DESIGNÄNDERUNG DER KÜHLMITTELPUMPE 65468 VON KUNSTSTOFFIMPELLER AUF BLECHIMPELLER

TECHNISCHE INFO NR. 1084

Bild 1: Wasserpumpe 65468 altes Design

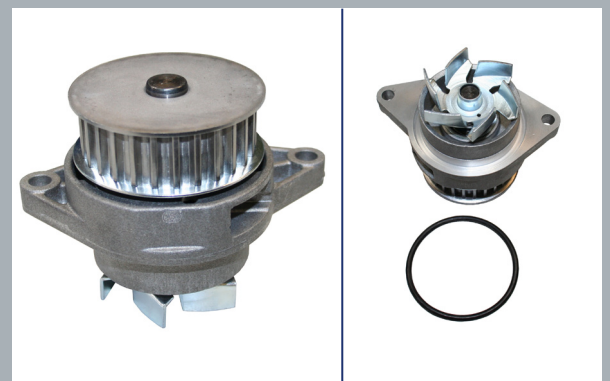
Entsprechend der OE-Vorgaben hat RUVILLE die Kühlmittelpumpe 65468 von Kunststoffimpeller auf Blechimpeller geändert. In der Umstellungsphase kann es zu Mischbeständen der beiden Ausführungen kommen. Beide Versionen entsprechen den technischen Anforderungen und können uneingeschränkt für die, in den Katalogmedien angegebenen Fahrzeugen genutzt werden.
